## RE 2020 : Retour d'expérience – propositions d'évolutions de la méthode de calcul.

Le Collectif Isolons la Terre Contre le CO<sub>2</sub> regroupe un ensemble d'industriels de l'enveloppe et des équipements du bâtiment.

Figure 1 : Comparatif en bureaux des poids carbone du sous-lot 8.5 entre la valeur forfaitaire, un cas détaillé sans Climaver® et le cas avec Climaver®. Les calculs ont été réalisés par les BET TRIBU ENERGIE et ARTELIA.

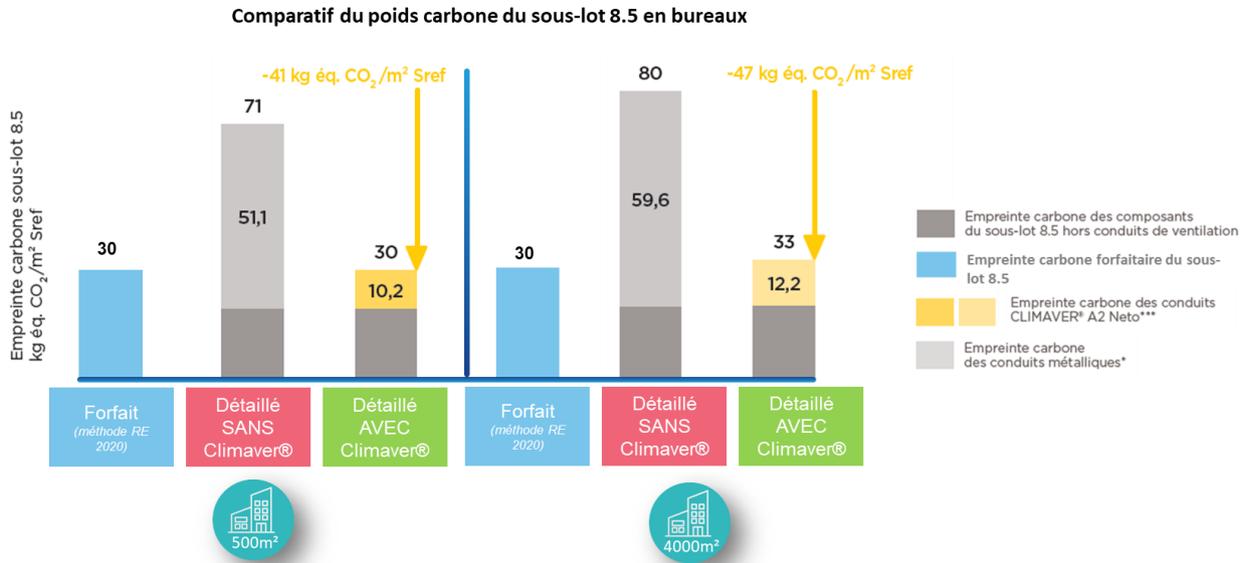
Le graphique ci-dessus montre que la valeur forfaitaire du sous lot 8.5 de 30 kg eq.CO<sub>2</sub>/m<sup>2</sup> en bureaux (colonne de gauche « Forfait » étiquette en bleu) est nettement sous-évaluée par rapport au poids carbone réel du sous-lot 8.5 (colonne « Détaillé sans CLIMAVER® » étiquette en rouge).

Dans le cas « Détaillé avec CLIMAVER® » (étiquette verte), le poids carbone est au mieux équivalent au sous-lot forfaitaire ou légèrement supérieur.

→ **Logiquement pour ces bâtiments la valeur forfaitaire du sous-lot 8.5 devrait être comprise entre 71 et 80 kg eq CO<sub>2</sub> / m<sup>2</sup> soit 2.5 fois plus haute que la valeur de 30 kg eq CO<sub>2</sub> / m<sup>2</sup> actuelle.**

Avec une valeur forfaitaire du sous-lot 8.5 en moyenne 2.5 fois plus faibles que son poids carbone réel, le poids carbone des bâtiments de bureaux RE 2020 est donc artificiellement réduit. Ce mauvais calage défavorise donc les produits avec des FDES et n'incite pas les concepteurs à mettre en œuvre les solutions les plus décarbonées.

**Afin de corriger le mauvais calage du sous-lot forfaitaire 8.5 en bureaux à 30 kg eq CO<sub>2</sub>/m<sup>2</sup>, nous proposons de supprimer la valeur forfaitaire pour le sous-lot 8.5 et systématiquement réaliser une ACV détaillée. À défaut, nous demandons une augmentation de la valeur du sous-lot forfaitaire 8.5 à minima à 75 kg eq CO<sub>2</sub> / m<sup>2</sup>.**

Figure 2 : Comparatif en enseignement des poids carbone du sous-lot 8.5 entre la valeur forfaitaire, un cas détaillé sans Climaver® et le cas avec Climaver®. Les calculs ont été réalisés par les BET TRIBU ENERGIE et ARTELIA.

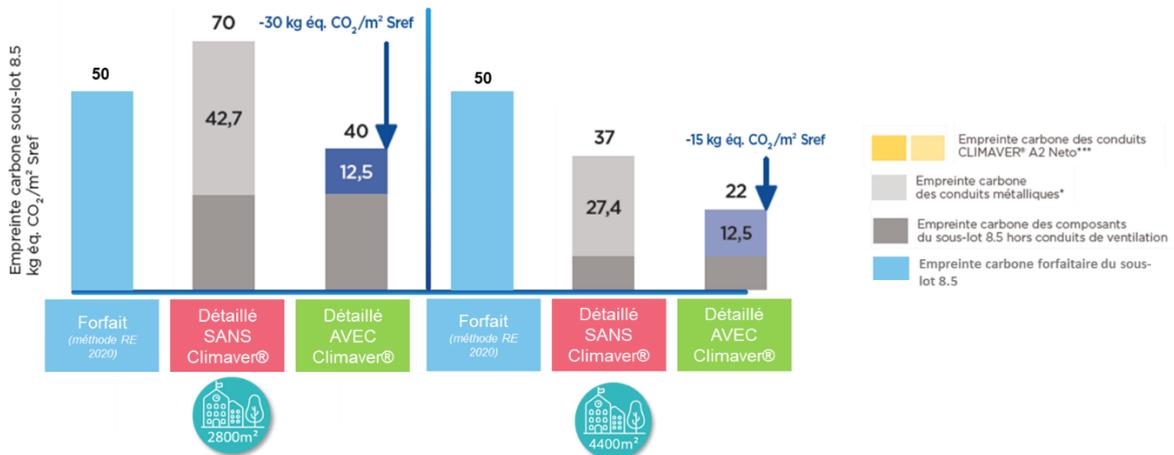
Le graphique ci-dessus montre que la valeur forfaitaire du sous lot 8.5 de 50 kg eq.CO<sub>2</sub>/m<sup>2</sup> en enseignement (colonne de gauche « Forfait » étiquette en bleu) est :

- Sous-évaluée par rapport au poids carbone réel du sous-lot 8.5 (colonne « Détaillé sans CLIMAVER® » étiquette en rouge) pour le bâtiment de gauche,
- Correctement évalué pour le bâtiment de droite, la valeur forfaitaire (colonne bleu) est supérieure à la valeur détaillée sans Climaver® (colonne rouge).

→ Logiquement pour ces bâtiments la valeur forfaitaire du sous-lot 8.5 devrait être comprise entre 50 et 70 kg eq CO<sub>2</sub> / m<sup>2</sup> soit plus haute que la valeur de 50 kg eq CO<sub>2</sub> / m<sup>2</sup> actuelle.

Afin de corriger le mauvais calage du sous-lot forfaitaire 8.5 en enseignement à 50 kg eq CO<sub>2</sub>/m<sup>2</sup>, nous proposons de supprimer la valeur forfaitaire pour le sous-lot 8.5 et systématiquement réaliser une ACV détaillée. À défaut, nous demandons une augmentation de la valeur du sous-lot forfaitaire 8.5 à minima à 70 kg eq CO<sub>2</sub> / m<sup>2</sup>.

Exemple de calcul sur un bâtiment collectif de 27 logements.

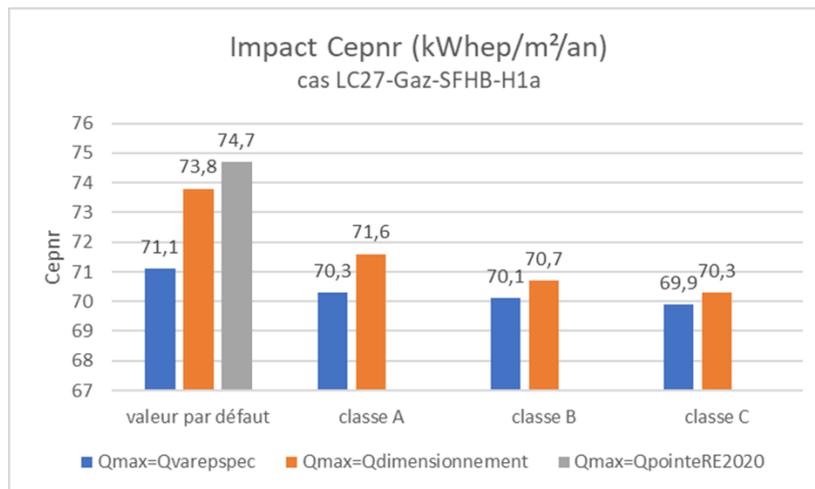
Sur cet exemple, en zone climatique H1a, pour un réseau dont l'étanchéité est non classée (valeur par défaut) et avec une production de chauffage et d'ecs par chaudière gaz individuelle, l'impact au niveau du Cep,nr est le suivant par rapport à la pratique RT 2012 :

- + 3,6 kWep/m<sup>2</sup>.an avec Qpointe selon méthode RE2020

- + 2,7 kWep/m<sup>2</sup>.an en H1a avec Qvmax foisonné tel que calculé dans le DTU68.3 et le CPT3615

« *Le débit de pointe de l'installation est calculé à partir des débits maximaux foisonnés des bouches d'extraction raccordées au système, selon les règles d'application du foisonnement définies dans les avis techniques.* »
